ALCALDÍA MAYOR DE BOGOTÁ D.C. Fondo Prevención y Atención Emergencias	CONCEPTO TÉCNICO SOBRE NECESIDAD DE ESTUDIOS DETALLADOS DE AMENAZA Y RIESGO POR FENOMENOS DE REMOCIÓN EN MASA DENTRO DEL TRÁMITE DE LICENCIA URBANÍSTICA	Código:	GPR-FT-10
		Versión:	04
		Fecha de revisión:	21/06/2011

1.1 CONCEPTO TÉCNICO No. CT:	7071
1.2 ÁREA:	Técnica y de Gestión
1.3 COORDINACIÓN:	Investigación y Desarrollo
1.4 REFERENCIA CRUZADA RADICADO FOPAE:	2013ER6958
1.5 RESPUESTA OFICIAL No.	RO-65689

2.1 SOLICITANTE:	CURADURÍA URBANA No. 2
2.2 PROYECTO:	Palo Alto 2 Etapa
2.3 LOCALIDAD:	11. Suba
2.4 UPZ:	24. Niza
2.5 BARRIO O SECTOR CATASTRAL:	Niza Suba
2.6 DIRECCIÓN:	Carrera 62 No. 128 C – 70
2.7 CHIP:	AAA0119ZDNX
2.8 MANZANA CATASTRAL:	31
2.9 PREDIO CATASTRAL:	19
2.10 ÁREA (Ha):	0.08(*)
2.11 FECHA DE VISITA:	25 de Julio de 2013

Figura 1. Localización general del proyecto ubicado en la Carrera 62 No. 128 C - 70, en el Plano Normativo de Amenaza por Remoción en Masa del POT (Decreto 190 de 2004), el cual se encuentra en Amenaza Media.

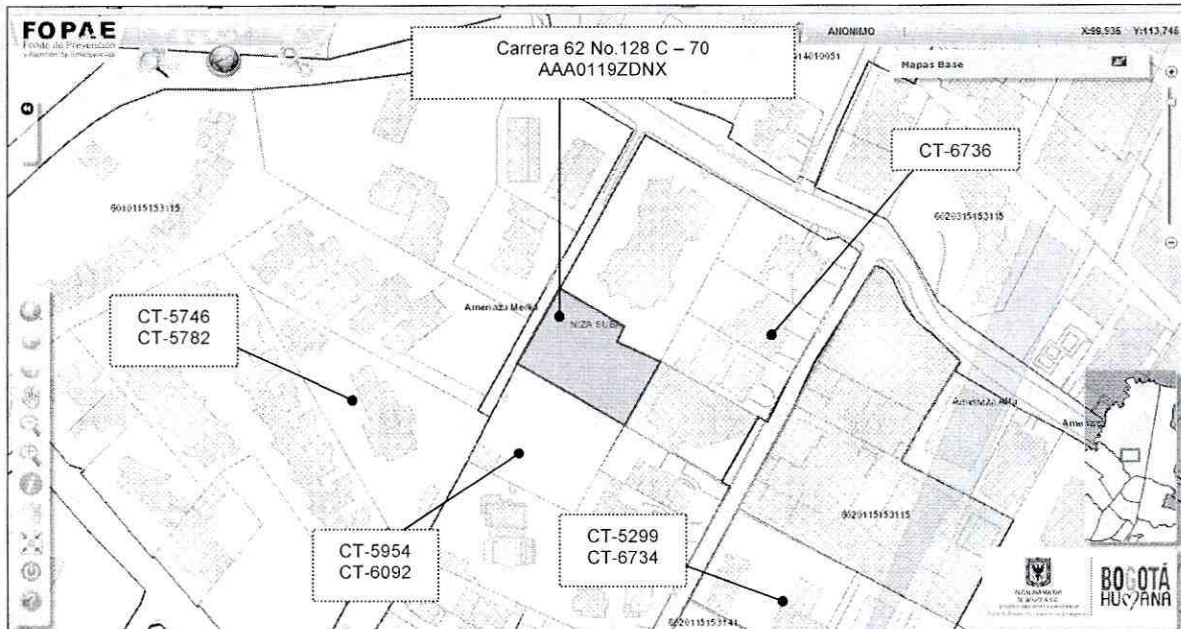
Conforme con el plano normativo de "Amenaza por Remoción en Masa" del Plan de Ordenamiento Territorial de Bogotá – POT, el sector del proyecto ubicado en la Carrera 62 No. 128 C – 70, de la Localidad de Suba, se encuentra en una zona de Amenaza Media por procesos de remoción en masa (Figura 1).

Fotografía No. 1. Panorámica del predio localizado en la Carrera 62 No. 128 C – 70, y la carrera 62.

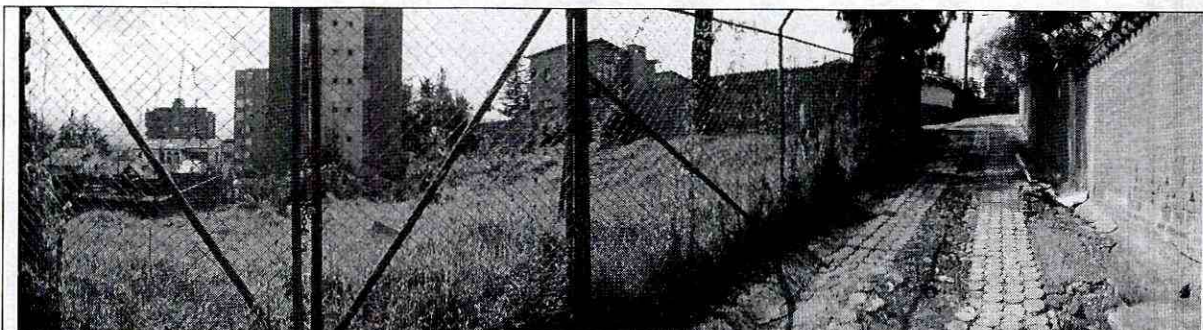
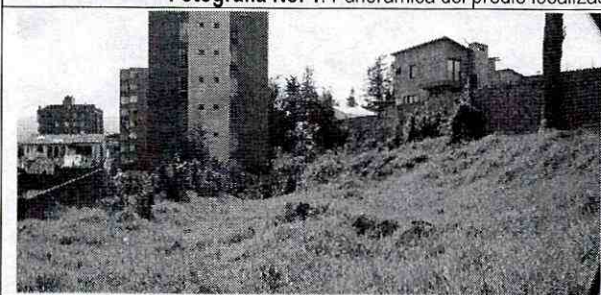
En el momento de la visita técnica en el predio objeto de consulta se encontró un lote sin edificar cubierta por pastos naturales, en una pendiente media a baja, sin evidencias de afectación por procesos de remoción en masa activos, ni de carácter local, ni de carácter general en las zonas aledañas al predio evaluado.

Con base en la inspección visual se pudo establecer que el predio en mención no presenta evidencias de afectación por procesos de remoción en masa, ni de carácter local, ni de carácter general en la ladera o zonas aledañas al predio evaluado. Sin embargo, considerando la presencia de depósitos coluviales en el área por intervenir, donde se proyectan excavaciones que podrían desconfinar el terreno si no se interviene apropiadamente, se recomienda que se adelanten los estudios geotécnicos pertinentes, que permitan garantizar en todo momento taludes de excavación estables y obras de contención seguras y confiables, ofreciendo no solo condiciones de estabilidad para el proyecto sino también para las edificaciones e infraestructuras aledañas.

- Teniendo en cuenta los aspectos observados y evaluados en este concepto técnico, se considera que para la construcción del proyecto ubicado en la Carrera 62 No. 128 C - 70, de la Localidad de Suba, **NO SE REQUIERE** adelantar la FASE II del estudio detallado de amenaza y riesgo por remoción en masa, de acuerdo con lo establecido en la Resolución 227 de 2006; por otra parte, esto no exime al constructor del cumplimiento del resto de la normatividad vigente (Norma Sismo Resistente – Código de Construcción – Resolución de Legalización, etc.).
